Istruttoria della Procedura di Valutazione di Impatto Ambientale (V.I.A.)

CUP 9269 - PAUR per progetto di un impianto di produzione di energia elettrica da fonte solare denominato 'Isola del Sole', di potenza complessiva pari a 7,50 MWp ubicato nel Comune di Cancellò ed Arnone (CE), con opere di connessione nel Comune di Villa Literno e Cancellò ed Arnone

Proponente: RISORSA SOLARE s.r.l. con sede legale in Via F. Giordani, 42 C.A.P. 80122 – Napoli P.IVA 09807471215 – Rea Na – 1059009.

Istanza prot. n. 112336 del 01/03/2022.

SEZIONE TIPO CON TUBO DI SCOLO IN ACCIAIO Ø 1000

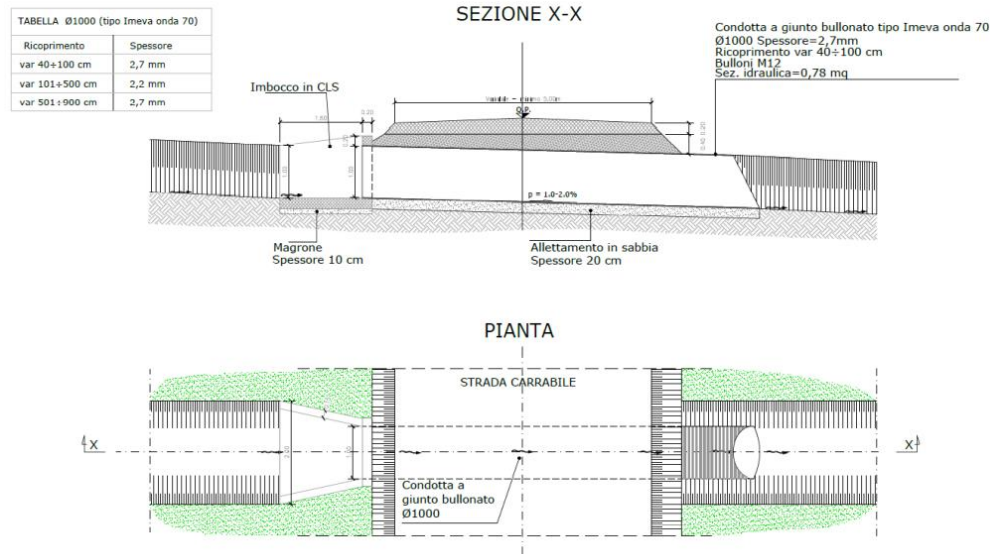
2. 10.3.13 Opere Idrauliche: il sistema di raccolta delle acque non è descritto in modo esaustivo e rimanda ad un elaborato specifico del progetto esecutivo. Tale scelta non è coerente con l'iter procedurale della VIA e le condizioni di progetto devono essere sviluppate a questo livello di progettazione.

5. Integrare la sezione di progetto relativa alle opere idrauliche con dati e rappresentazioni grafiche chiare ed esaustive, specificando dimensioni, portate calcolate, modalità di realizzazione e raccolta, punto di scarico.

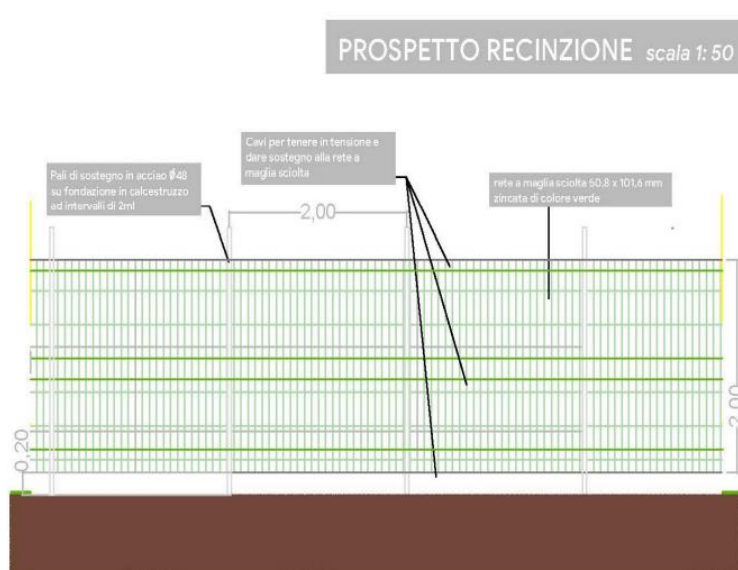
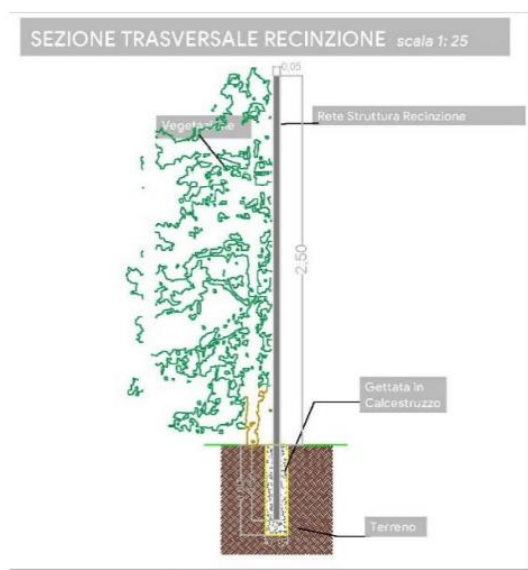
3. 10.3.14 Recinzioni: la proposta progettuale prevede la realizzazione di una fascia di vegetazione perimetrale, che così come rappresentata nel grafico allegato, sembra unifilare. Le specie vegetali indicati per tale intervento, che ha il solo obiettivo di ridurre l'impatto visivo, sono il Leccio o in alternativa il lauroceraso. Tale proposta è riduttiva rispetto al valore naturalistico che può svolgere una fascia di vegetazione perimetrale di un'area, a prescindere se sia un campo coltivato o un parco fotovoltaico, se realizzata su principi di ripristino ecologico, auspicabile per questa tipologia di opere.

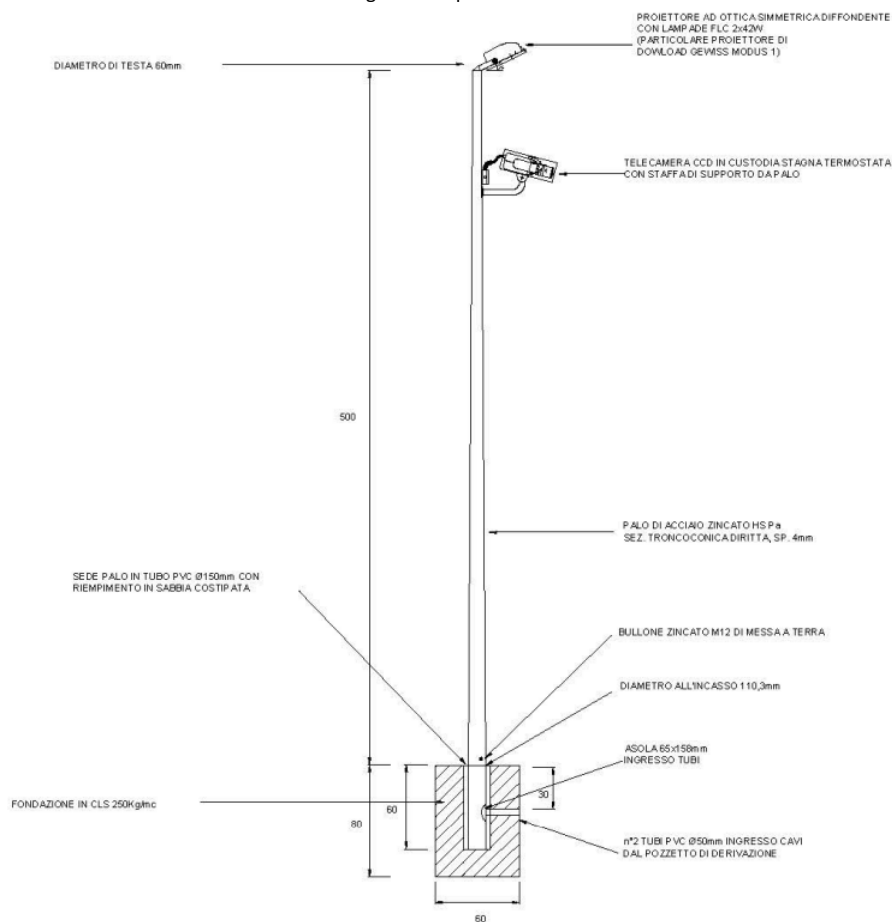
4. L'impianto di illuminazione non è descritto in modo esaustivo manca una chiara rappresentazione dei sistemi di ancoraggio e di alimentazione delle lampade (cavidotti).

14. Tavola con studio illuminotecnico di dettaglio presente.
